平成24年（行ウ）第15号東海第二原子力発電所運転差止等請求事件

準備書面（32）

日本原電による津波想定の問題点について

2016年（平成28年）4月21日

図 4.11 プレート境界型地震の M_o - D (average slip) の関係

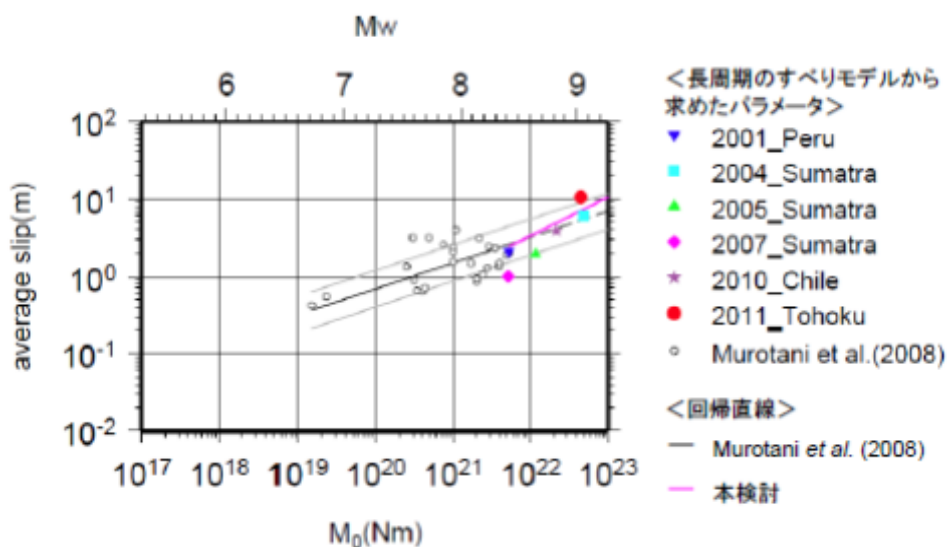
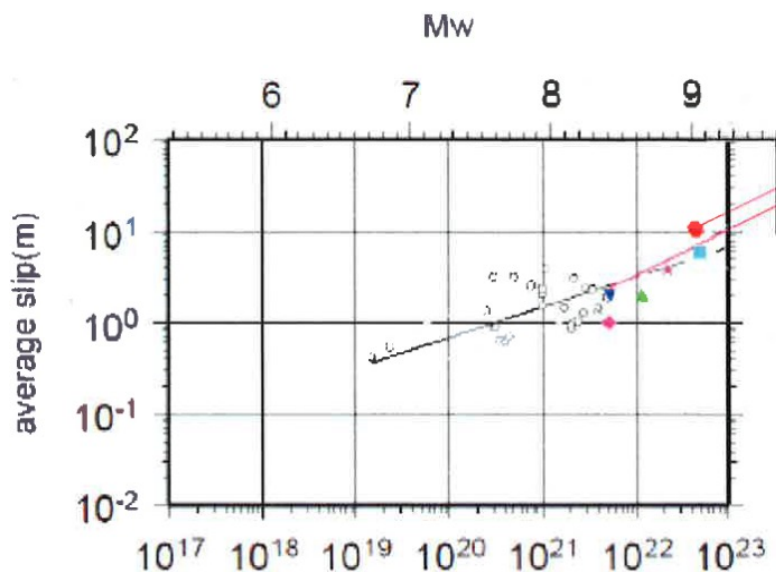
このスケーリング則によれば、 M_w （図の上部の横軸目盛り）が大きくなれば M_o も（図の下部の横軸目盛り）大きくなり、 M_w や M_o が大きくなった分、平均すべり量（図の左側の縦軸目盛り）も大きくなるということになる。 M_w や M_o と平均すべり量との関係式は、上図の線で示されており、巨大地震での関係式は、ピンクの線で示されている。

そうすると、このピンクの線の延長上で、 $M_w 9.6$ のときのすべり量を見ると、次図のとおり、約 20m のすべり量となる。また、東北地方太平洋沖地震のデータを起点として、同じ傾きで $M_w 9.6$ のすべり量を見れば、約 30m となる。

すべり量が大きくなれば、プレートの沈み込みの角度に応じて、上盤のプレートがどれだけ盛り上がるかが決まる。したがって、すべり量が 2 倍となれば、海底面の隆起量も 2 倍となり、それに応じて海面の上昇量が全体に 2 倍となる。したがって、平均すべり量が 10m ほどの東北地方太平洋沖地震・津波と比較すれば、それより平均すべり量は、2 倍ないし 3 倍程度となり、津波高も平均して 2 倍ないし 3 倍となる。

しかし、さらに問題は、この津波高は、スケーリング則での平均的な値（平均像）でしかないことである。上記の図で明らかなように、スケーリング則の

もととなったデータ自体には、大きなばらつきが存在する。もとより自然現象である地震・津波であるから、ばらつきは必然的に存在する。そうすると、スケージング則の適用においては、そのばらつきの程度を考慮し、危険な原発であることからして、はらつきの中の少なくとも最大限の値を取ることが必要である。平均的な値やそれを若干増やした程度の値で耐津波設計をしたなら、それを超える津波が発生するおそれを排除できない。

2.1 プレート間地震に起因する津波 2.1.1 津波波源の設定

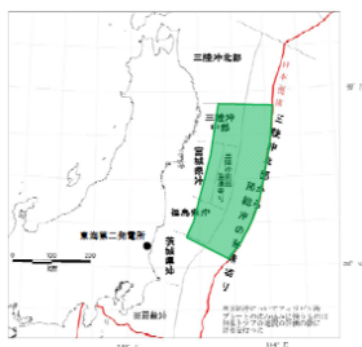
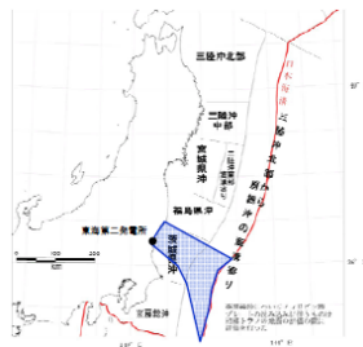
この想定は、津波審査ガイドとは全く無縁に定めたものである。東北地方太平洋型の津波波源は、まさしく「既往津波である東北地方太平洋沖地震・津波」

に捉われた想定そのものでしかなく、茨城県沖の津波波源を含めて、津波審査ガイドが規定する波源に比べて、あまりにも過小な想定でしかない。日本原電の想定が、この点において、津波審査ガイドに違反していることが明らかである。

上記日本原電の波源モデルは、津波審査ガイドの規定と食い違うか。波源モデルが審査ガイドに違反していないとするなら、その理由は何か。

2.1 プレート間地震に起因する津波 2.1.2 津波評価 (1) 特性化波源モデルの設定

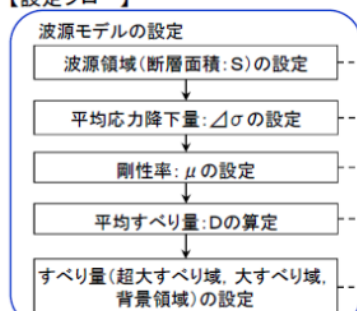
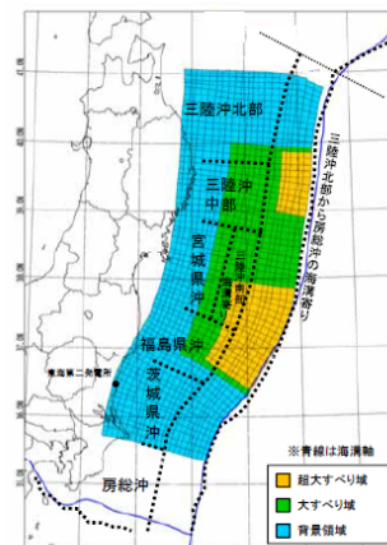
日本原電は、「地震の規模に関するスケーリング則と地震モーメントの定義式から算定」としており、このスケーリング則の適用において、データのばらつきを考慮したとは明示していない。スケーリング則は平均像を求めるものでしかないから、平均像を超えるすべり量となるときには、想定を上回る津波高となってしまう。この点を考慮しない想定では、想定できる最大限の津波からすれば過小な評価とならざるをえない。

日本原電は、スケーリング則の適用において、そのもととなったデータのばらつきについて考慮しているのか。考慮しているとすればどの程度考慮しているのか。仮に「ばらつき」を考慮していたとした場合、日本原電の行っている、ばらつきの程度の考慮で十分とする根拠は何か。また、仮にこのばらつきを考慮していないなら、考慮しなくて良いとする根拠は何か。
